Variante parziale al PRG CITTA' RESILIENTE

DOCUMENTO ISTRUTTORIO

Adeguamento ai rilievi provinciali ex art.26, comma 6.a L.R. 34/92pag. 2
n. 10 schede di rilievo (rif. parere n.4/2121 -Decreto Provinciale 71/2021)
n.10 schede di adeguamento della Variante "Città Resiliente"

Schema 1/a-b

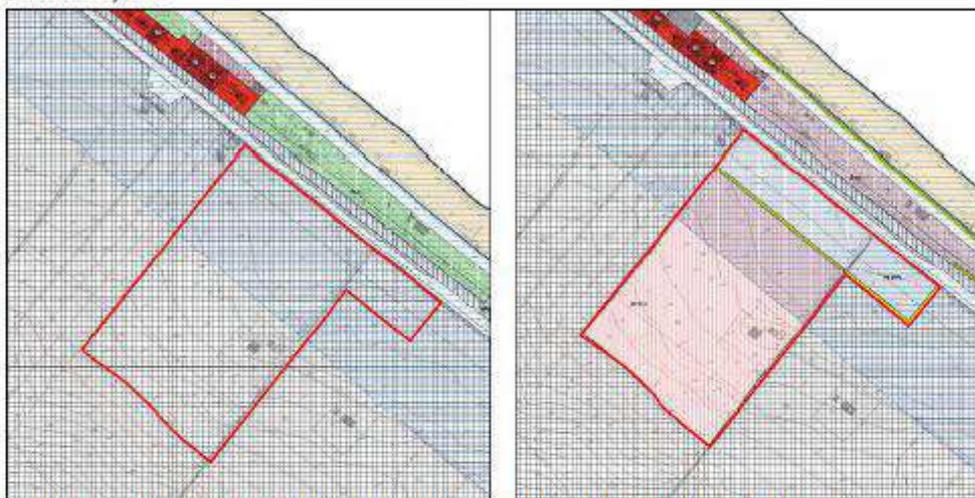
La variante al PRG, nell'Ambito 3.7 localizzato tra Marzocca e il Ciamin (cfr. Tav. P.4.22 - doc. 40) individua una nuova sottozona territoriale omogenea BT11.1, in cui è prevista la realizzazione di complessi turistici all'aria aperta (strutture ricettive definite dall'art. 11 della L.R. 11.07.2006 n. 9 - e s.m.i.). Secondo la documentazione prodotta la BT11.1 - Campeggio Torroni è destinata ad un campeggio all'aria aperta, con caratteristiche di qualità. Nella norma tecnica (art. 16/j), l'intervento è subordinato alla realizzazione di un sottopasso ciclopedonale sulla viabilità statale al fine di consentire l'accesso diretto alla spiaggia. Gli interventi devono essere preceduti da un Piano d'Area, di iniziativa pubblica o privata, da sottoporre all'approvazione del Consiglio Comunale.

Si rileva che la nuova previsione BT11.1 va ad intaccare in maniera consistente l'ambito di tutela integrale relativo ai litorali marini (disciplinato dall'art. 35 delle Norme Tecniche di Attuazione del PRG), nonché del paesaggio agrario litoraneo (disciplinato dall'art. 37 delle Norme Tecniche di Attuazione del PRG), interrompendo l'unità di paesaggio perimetrata dal PPAR e recepita nel Piano urbanistico Comunale. Il PRG in fase di adeguamento al PPAR, integrando le prescrizioni del piano paesistico regionale, ha inteso mantenere libero da ogni edificazione questo ambito territoriale racchiuso dalla linea di costa fino alla prima collina tramite la tutela integrale, in quanto area di particolare pregio paesaggistico-ambientale e a basso livello di compromissione territoriale. La documentazione prodotta nell'ambito della presente variante non indaga

Inoltre rispetto alla pianificazione sovraordinata la nuova previsione di area BT11.1 ricade interamente nell'ambito territoriale omogeneo A della prima collina del Piano Territoriale di Coordinamento ed è ricompresa nella Fascia della Continuità Naturalistica. Per tali ambiti il P.T.C. prevede specifici indirizzi. In particolare prevede che *"sono generalmente da escludere nuove urbanizzazioni per qualunque destinazione; eventuali limitate quote edificatorie incrementali dovranno essere distribuite sulle aree sommitali, da prediligere anche per le migliori condizioni di stabilità, mentre sono da escludere nelle aree di mezzacosta.*

In tal senso la nuova BT11.1 risulta non conforme con gli indirizzi del PTC come sopra evidenziati, e le indicazioni mitigative proposte non possono superare gli aspetti di non conformità della nuova previsione edificatoria, sia per quanto riguarda le tutele paesaggistico-ambientali del PPAR recepite nel PRG, e sia per quanto attiene poi ai criteri localizzativi del PTC.

In adeguamento al rilievo provinciale viene ripristinata la destinazione urbanistica agricola, coerente con le tutele paesistico ambientali previste dal PRG e dal PTC provinciale.

- Documento P.2.1 “Norme Tecniche di Attuazione del PRG”, con lo stralcio delle “Prescrizioni particolari – BT 11.1 Campeggio Torroni” di cui all’Art.16/j e il ripristino dell’originario art. 37, modificato a seguito dell’introduzione della BT11.1
- Documento P.4 “Zone urbanistiche – Tutele ambientali” (P.4.22 Lungomare Italia)
- Documento S1 “Zone territoriali omogenee ex D.M. 1444/1968 e rete infrastrutturale” (S.1.1 Territorio nord)
- Documento S2 “Identificazione e perimetrazione degli ambiti di tutela definitivi - PPAR” (S.2.1 Territorio nord)

Schemi 5/i – 5/l del rilievo (BF2-BF3 La Mandriola): non conformità con il PPAR

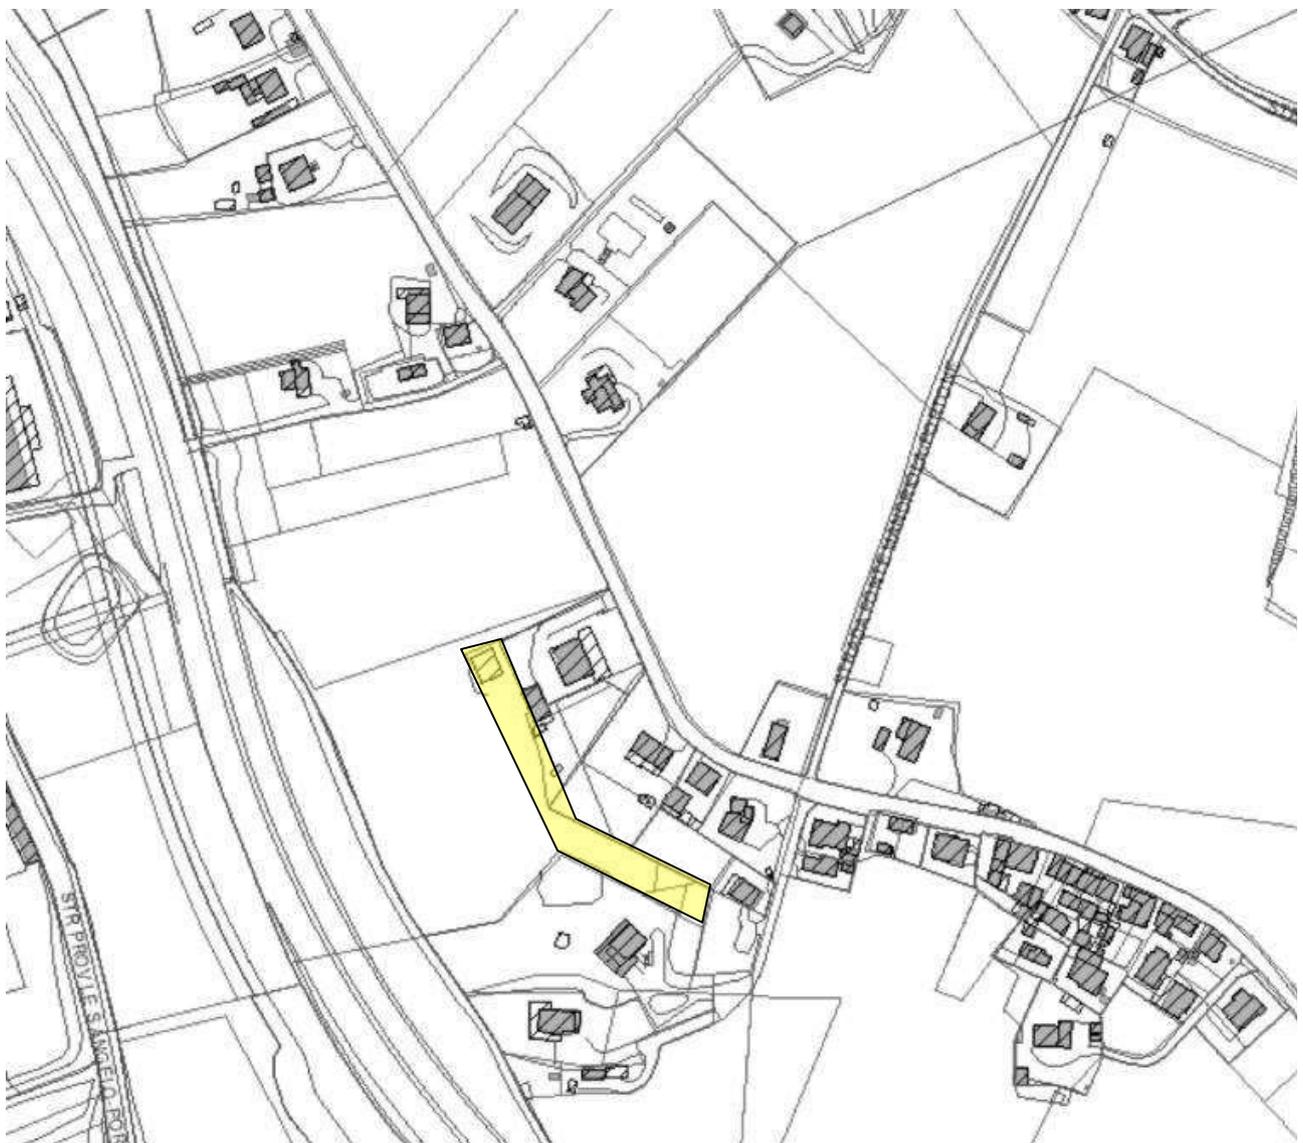
L'intervento riguarda la riorganizzazione di aree edificabili con edifici già esistenti attraverso la ridefinizione di una zona di completamento BF3 (SUL= esistente) e BF2 (SUL =0,30 m²/m²) in modo tale da consentire, a parità di cubatura, un più ordinato sviluppo del territorio.

Il rilievo provinciale evidenzia la non conformità di tale previsione con il sistema delle tutele, che prevede per l'area la tutela integrale ex art.37 NTA-PRG (paesaggio agrario litoraneo).

L'area non è visibile dalla strada panoramica né dai crinali, anche a motivo dall'acclività del versante rispetto alla strada della Mandriola e delle vicine barriere fonoassorbenti della autostrada/complanare.

Si propone quindi di inserire una zona a tutela orientata, compatibile con la zonizzazione in variante, in sostituzione di quella integrale, non avendo l'area particolari risorse paesaggistiche da tutelare.

[Esito: ricorrono modifiche alle tavole P4 e S2]

Schema 6/a-6/b

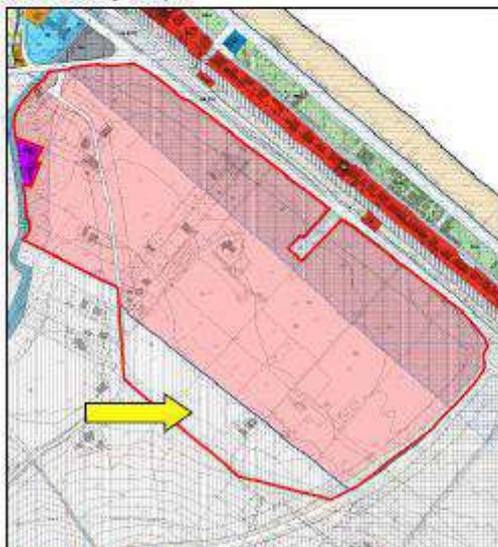
adeguato al PPAR. Per quest'ultimo aspetto andrà aggiornata la tavola di progetto delle tutele del PRG dell'individuazione degli ambiti definitivi, anche per le porzioni di aree riclassificate in zona agricola, al fine di mantenere una coerenza complessiva di unità di paesaggio, in conformità con la pianificazione sovraordinata (PTC e PPAR).

L'adeguamento al parere provinciale comporta il ripristino del disegno pre-variante per la parte in ampliamento verso monte e a confine con la viabilità complanare, come da piano vigente, oltre al ripristino delle tutele di PPAR nelle zone trasformate in agricole.

Schema 7/a - 7/b

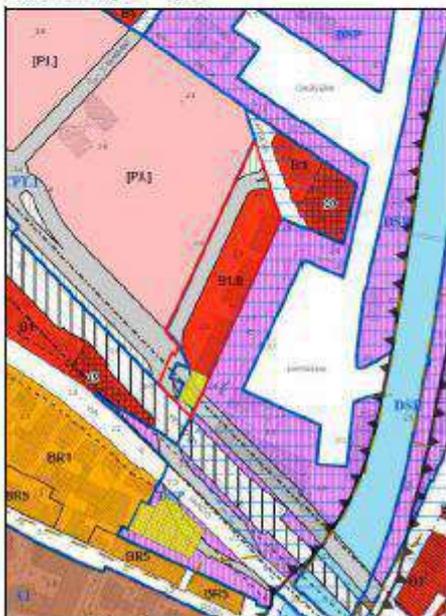
Il rilievo provinciale pone l’attenzione sulla possibilità di sopraelevazione, in quanto non sarebbero state valutate le implicazioni con il contesto urbano, in modo particolare per quanto riguarda le quote plano-altimetriche dei fabbricati circostanti l’area di intervento, e suggerisce una revisione della norma relative alle altezze progettuali, oltre al mantenimento delle caratteristiche architettoniche ancora leggibili.

Per maggior chiarezza, in relazione al rilievo provinciale, viene modificato il documento P.2 "Norme Tecniche di Attuazione del PRG", attraverso l'integrazione dell'art.16/l (Prescrizioni particolari)

Schema 8/a-8/b

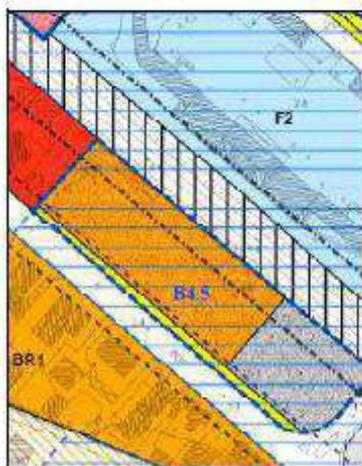
Tenuto conto di quanto redatto in sede di adozione definitiva, considerato che l'ambito vigente è prevalentemente libero da edificazione, si rileva la non conformità dell'individuazione dell'area quale zona territoriale omogenea B di completamento (Tavola S.1.1 – Assimilazione ZTO ai sensi del D.M. 1444/68). L'art. 16/g delle NTA definisce infatti precisamente tali ambiti come "caratterizzati dalla presenza di complessi industriali-artigianali dismessi o in via di dismissione, ambiti residenziali consolidati che presentano un forte stato di degrado e che in ogni caso sono ormai incompatibili con contesto urbano ed ambientale, immobili caratterizzati da attività turistico-ricettive e produttive in genere in ambito extraurbano per i quali si propone una trasformazione d'uso. Questi beni immobili sono accomunati da una condizione di degrado nonché da una condizione di conflitto ambientale tali da richiedere un intervento mirato finalizzato alla riqualificazione urbana e ambientale". La classificazione come zona di espansione farà sì che nella pianificazione attuativa sarà individuata la corretta dotazione di standard conteggiati al 100% per il mix degli usi consentiti.

L'adeguamento al parere provinciale comporta la modifica della zona di via Capanna Alta da zona **BR6.8 di riqualificazione urbana** a **zona CR1 di espansione prevalentemente residenziale** (art. 17/a NTA – PRG: Zona CR1.15), attraverso la revisione dei seguenti documenti di PRG:
